**AVIS RELATIF À LA PROTECTION
CONTRE LES EVENTUELS EFFETS NOCIFS ET NUISANCES
PROVOQUÉS PAR LES RAYONNEMENTS NON IONISANTS
GÉNÉRÉS PAR DES ANTENNES ÉMETTRICES STATIONNAIRES**

Commune : MANAGE - Exploitant : PROXIMUS

Référence exploitant : 64LAH_00

Rapport n° 2717 / 2025

Figure 1 : Vue en plan des lieux de séjour et des points de contrôle

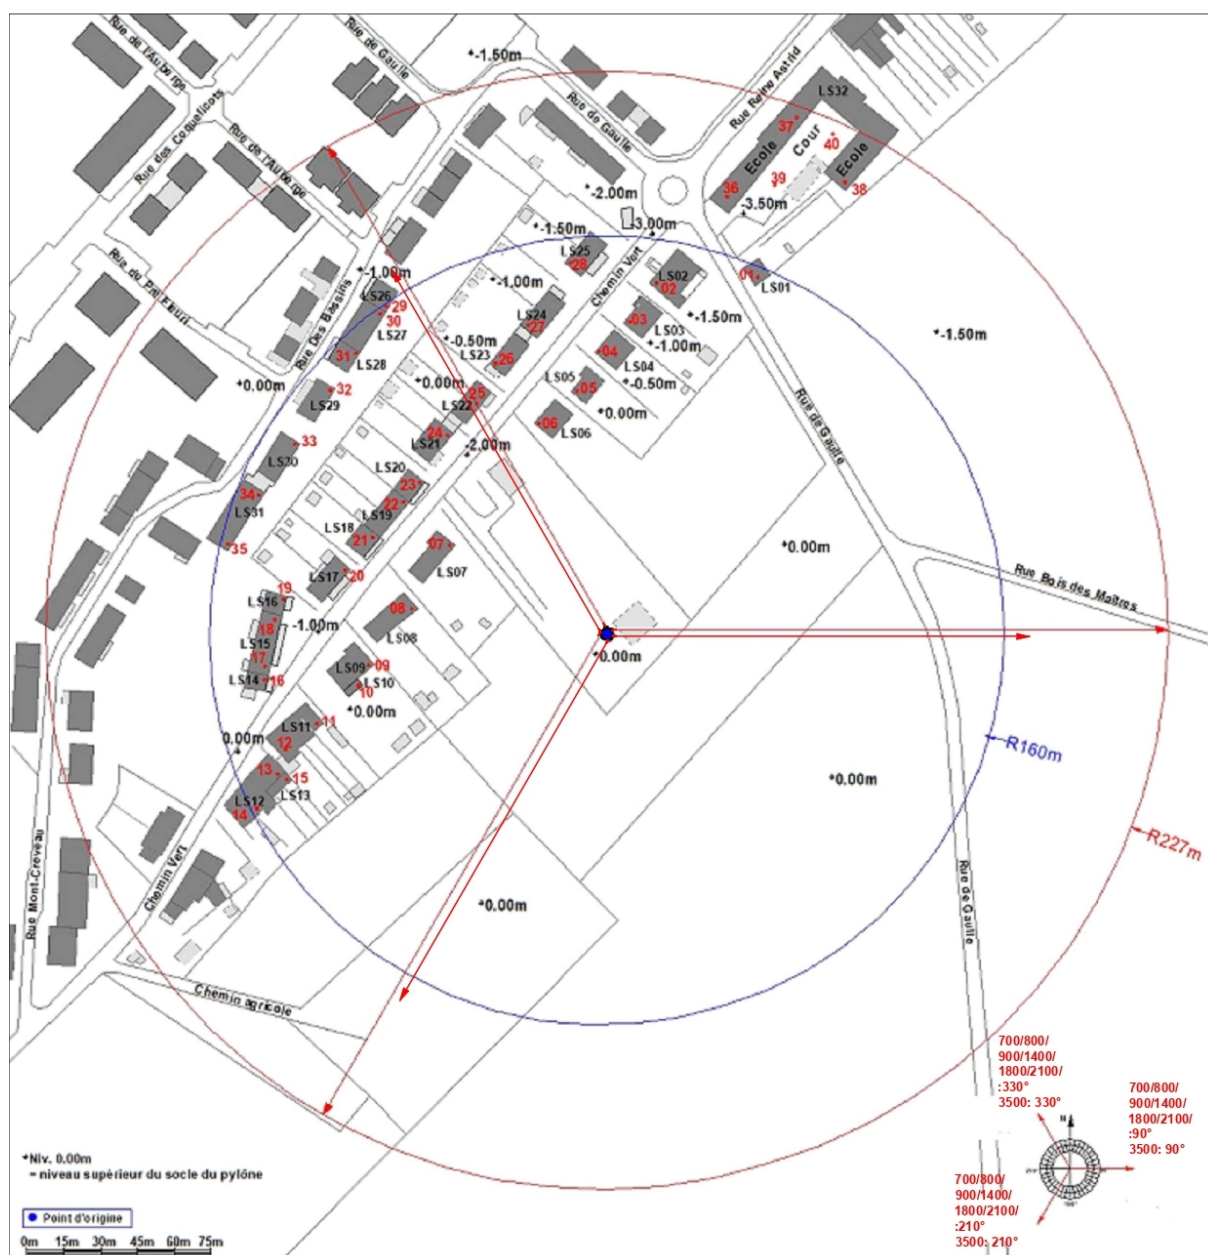
- le numéro du point de contrôle repris sur un des plans de la figure 1;
- le numéro du LS dans lequel se trouve le point de contrôle de la 1^{ère} colonne ;
- l'atténuation d'obstacle prise en compte pour le calcul de l'indice d'exposition dans le LS ;
- le résultat du calcul de l'indice d'exposition.

En ce qui concerne les antennes de l'installation mentionnées dans le tableau 1, la distance maximale à laquelle la limite pourrait être atteinte, à l'extérieur, est égale à 90,3 m. S'il n'y a pas de LS à une distance inférieure, les antennes respectent forcément la limite d'immission.

Dans le cas des LS situés à l'intérieur des bâtiments, une atténuation d'obstacle est prise en compte et il en résulte que la distance maximale à laquelle la limite pourrait être atteinte se réduit à 64,8 m.

Figure 2 : Vue en plan des installations d'antennes dans un rayon de 300 mètres autour de l'installation faisant l'objet de la demande d'avis

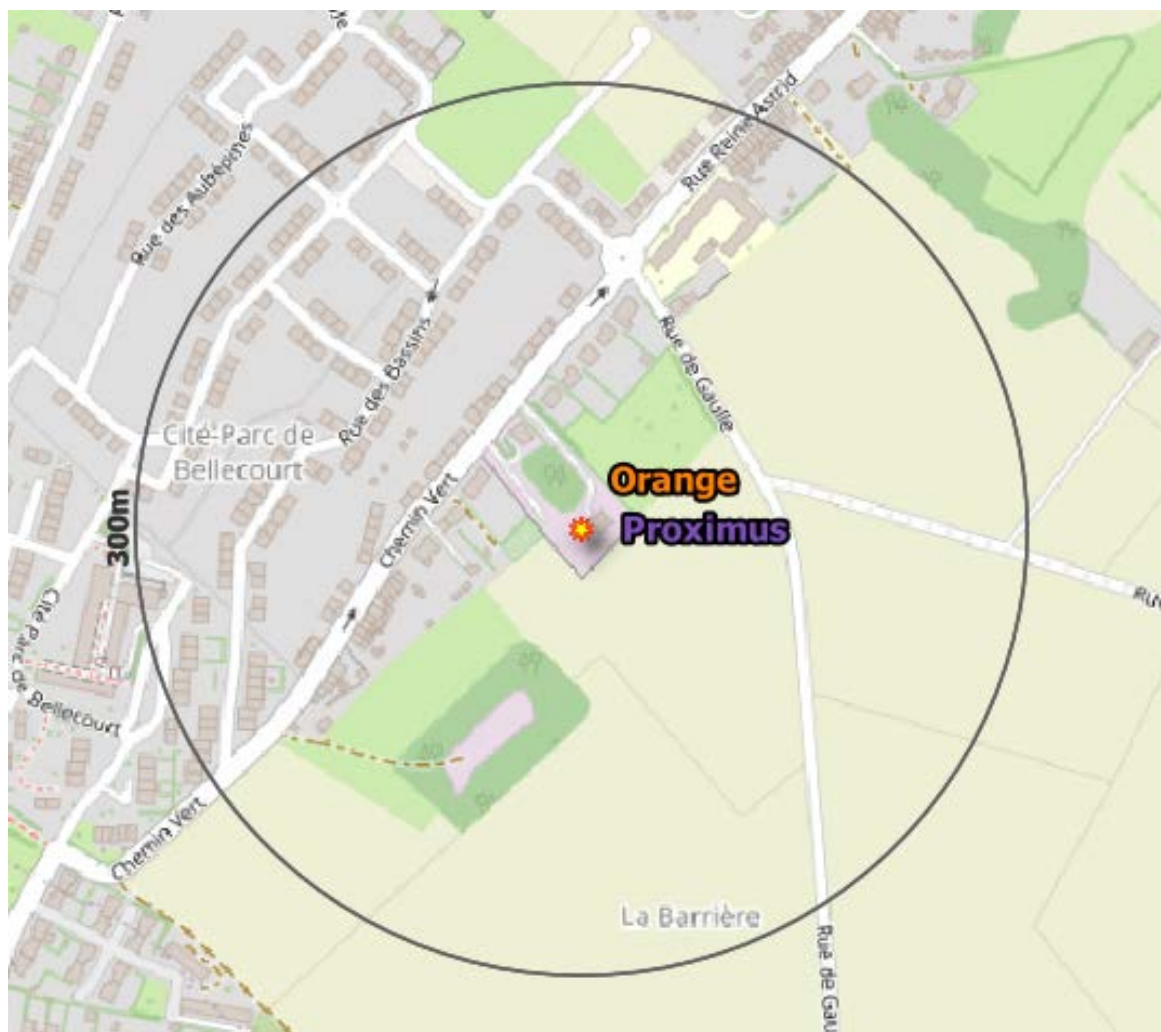
Le plan en projection verticale de la figure 2 indique la localisation des installations d'antennes émettrices stationnaires visées par le décret et situées dans un rayon de 300 mètres autour de l'installation référencée dans le paragraphe 2 et localisée au centre du cercle. Les données de localisation de ces antennes et les avis correspondant sont accessibles via le cadastre en ligne des antennes émettrices stationnaires⁸. Les installations prises en compte dans l'évaluation du respect de la limite cumulative sont les installations d'antennes émettrices déclarées en service par l'exploitant à la date du présent avis, à l'exception de l'installation référencée dans le paragraphe 2 et éventuellement d'autres installations ayant fait l'objet d'une demande d'avis à la même date et qui sont situées à l'intérieur de la zone de 300 mètres de rayon.

- il y a au plus 4 installations d'antennes émettrices stationnaires présentes dans la zone d'évaluation de 300 mètres de rayon représentée dans la figure 2, y inclus l'installation référencée dans le paragraphe 2 : la limite cumulative définie à l'article 4, §2 du décret est nécessairement respectée dans les lieux de séjour à l'intérieur de la zone d'évaluation de 300 mètres de rayon ;

- b) il y a exactement 5 installations d'antennes émettrices stationnaires présentes dans la zone d'évaluation de 300 mètres de rayon représentée dans la figure 2, y inclus l'installation référencée dans le paragraphe 2 et il existe, pour 3 ou 4 de ces installations, un avis attestant le respect de la limite abrogée de 3 V/m : la limite cumulative définie à l'article 4, §2 du décret est nécessairement respectée dans les lieux de séjour à l'intérieur de la zone d'évaluation de 300 mètres de rayon ;

- c) dans tous les autres cas, il a été vérifié que la limite cumulative définie à l'article 4, §2 du décret n'est pas dépassée dans les lieux de séjour sur base du nombre d'installations localisées dans la zone d'évaluation de 300 mètres de rayon représentée dans la figure 2, de leur localisation ainsi que des données inscrites dans la figure 1 et au paragraphe 4 du présent avis et dans les avis attestant le respect de la limite par installation ou de la limite abrogée de 3 V/m relatifs aux autres installations reprises dans la figure 2.

Compte tenu des considérations ci-dessus, il apparaît que l'intensité du rayonnement électromagnétique généré, dans les lieux de séjour situés dans un rayon de 300 mètres autour de l'installation référencée dans le paragraphe 2, par l'ensemble des antennes émettrices stationnaires de l'ensemble des exploitants du même site d'antennes émettrices stationnaires respecte la limite fixée à l'article 4, § 2 du décret.
